MINA DE NASCE ÁGUA
AMPLIAÇÃO DA ÁREA DE EXPLORAÇÃO
- GUIA, ILHA E MATA MOURISCA . POMBAL -

ESTUDO DE IMPACTE AMBIENTAL
(PROCESSO DE AIA N.º 2970)
ADITAMENTO

Outubro de 2017

1 – INTRODUÇÃO

SENSIBILIDADE VISUAL DA PAISAGEM

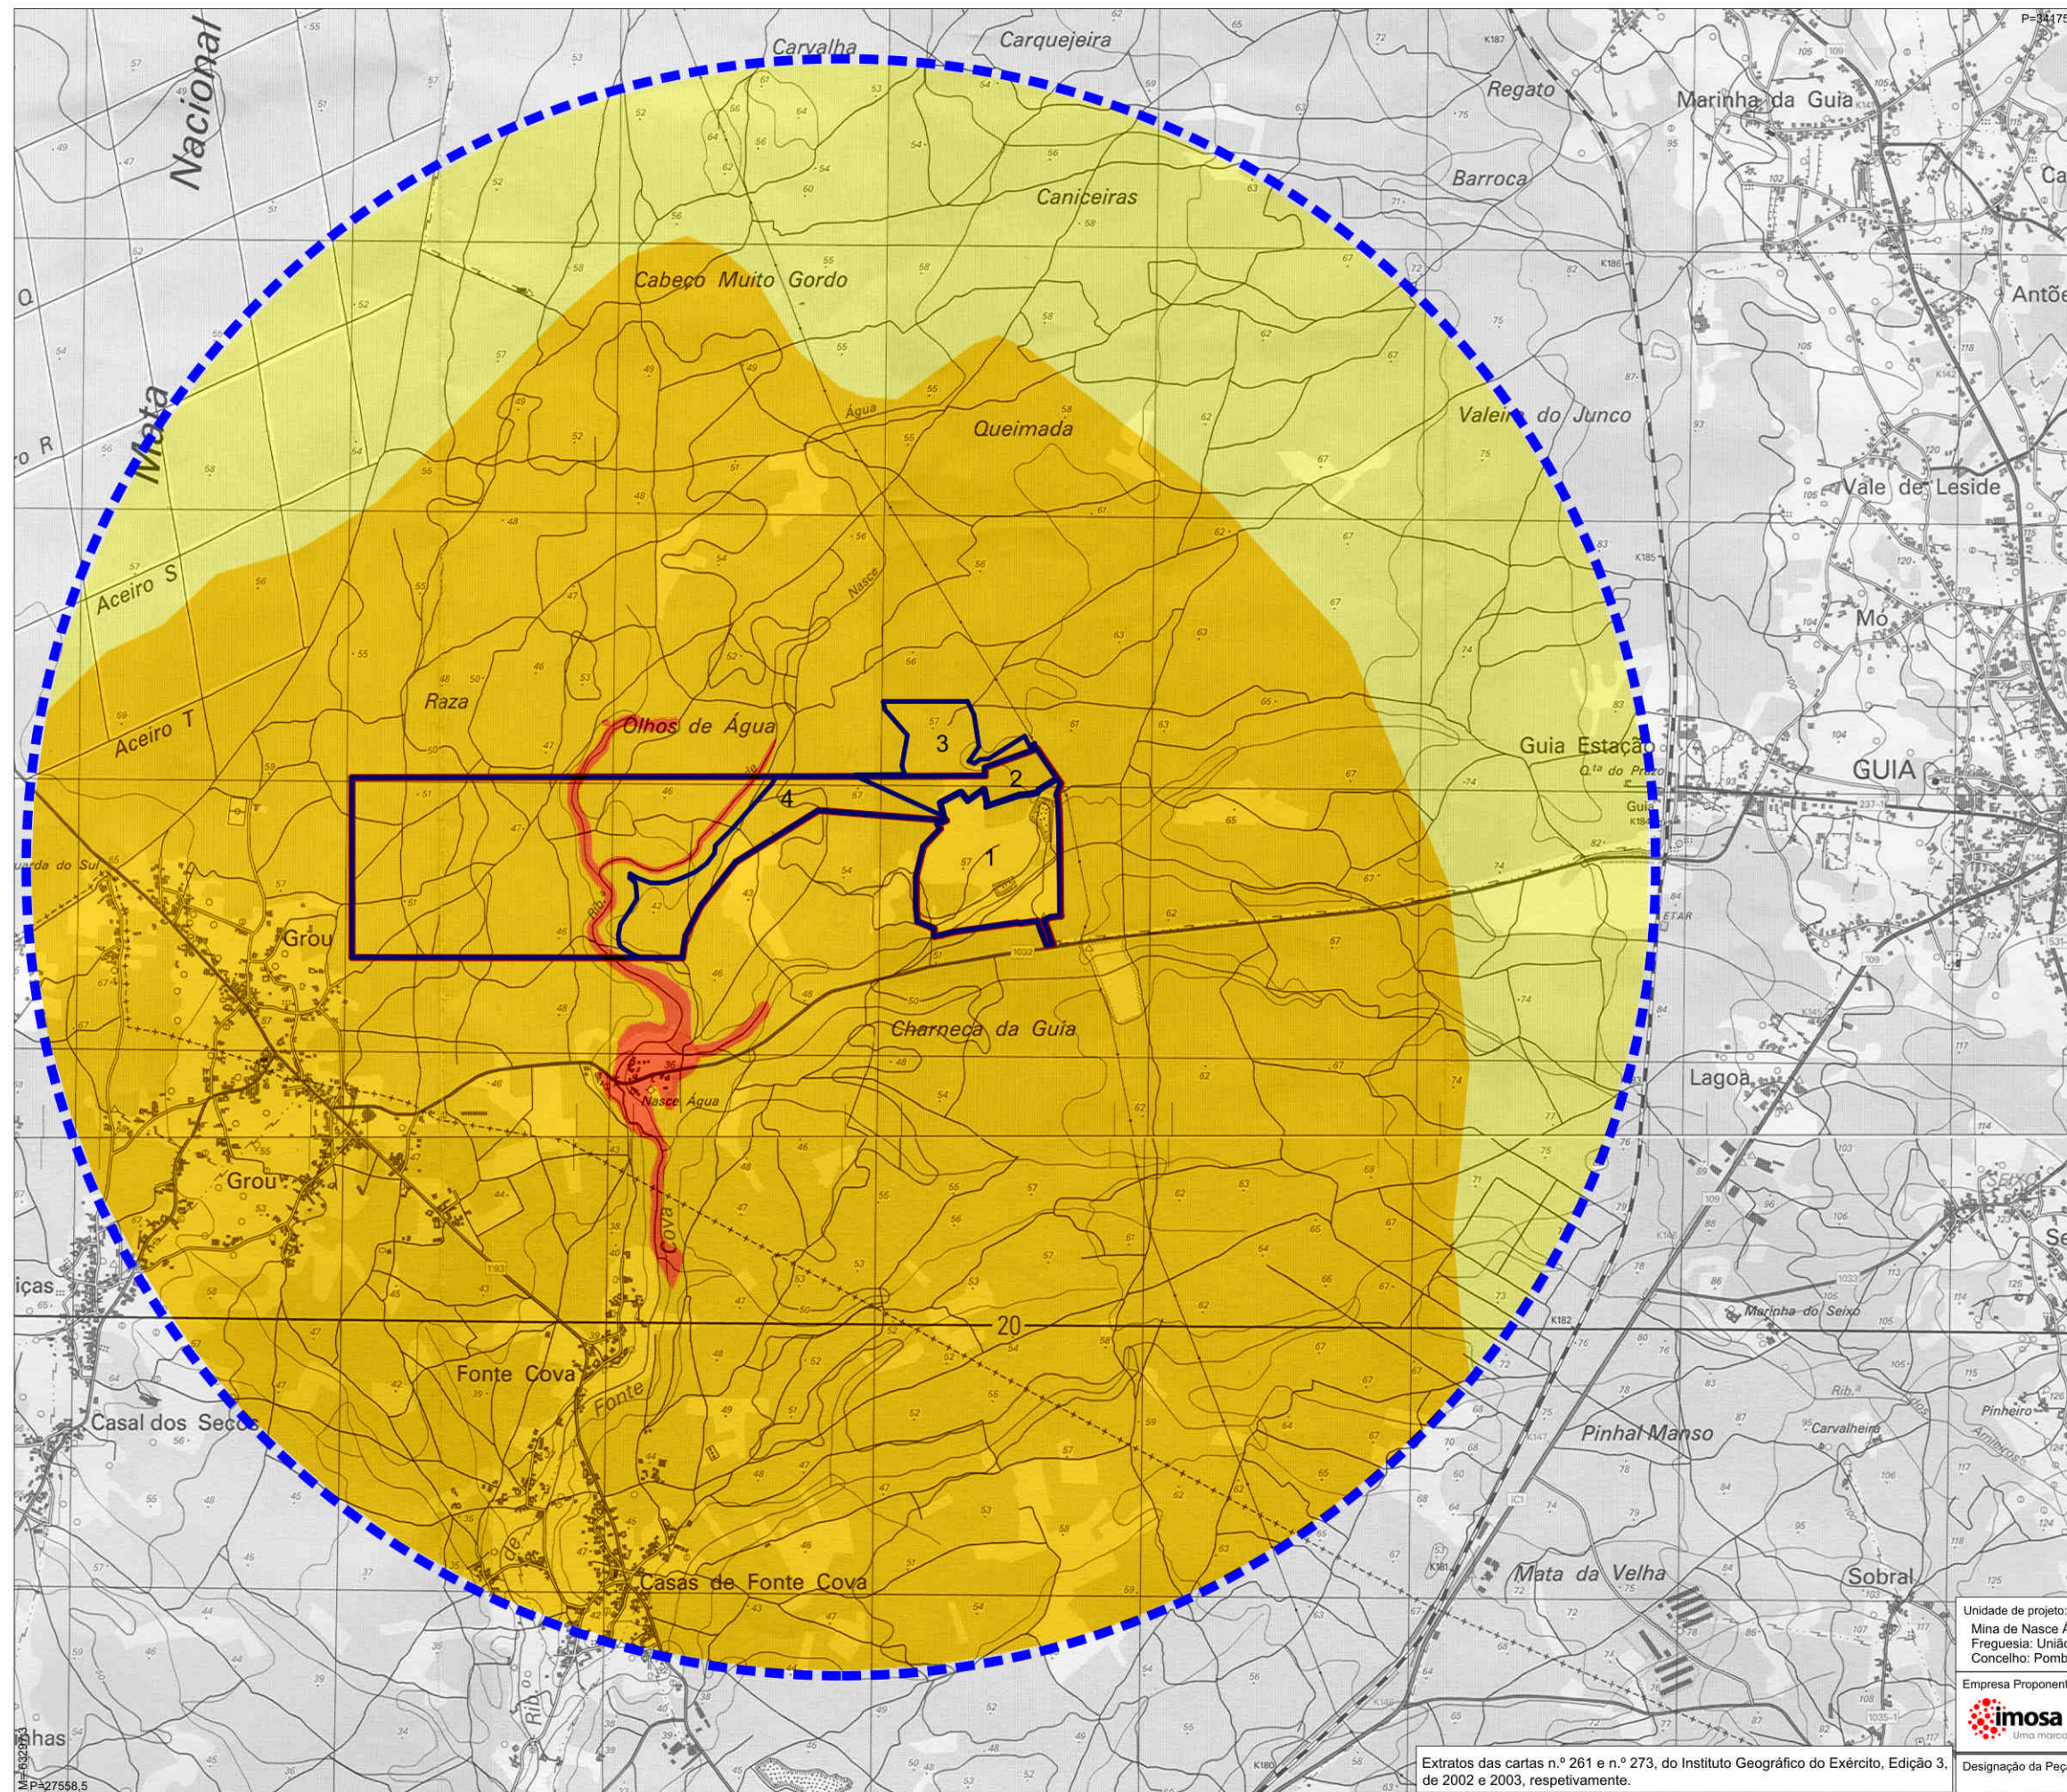
f. Apresentar a Carta de Sensibilidade Visual elaborada a partir do cruzamento das duas anteriores, de acordo com a matriz habitualmente utilizada para a Sensibilidade, e não a apresentada no Quadro III.8.1 - Matriz do Grau de Modificação Permitido (Canter, L.W., 1996) da Página III.40. Apresentar a referida matriz.
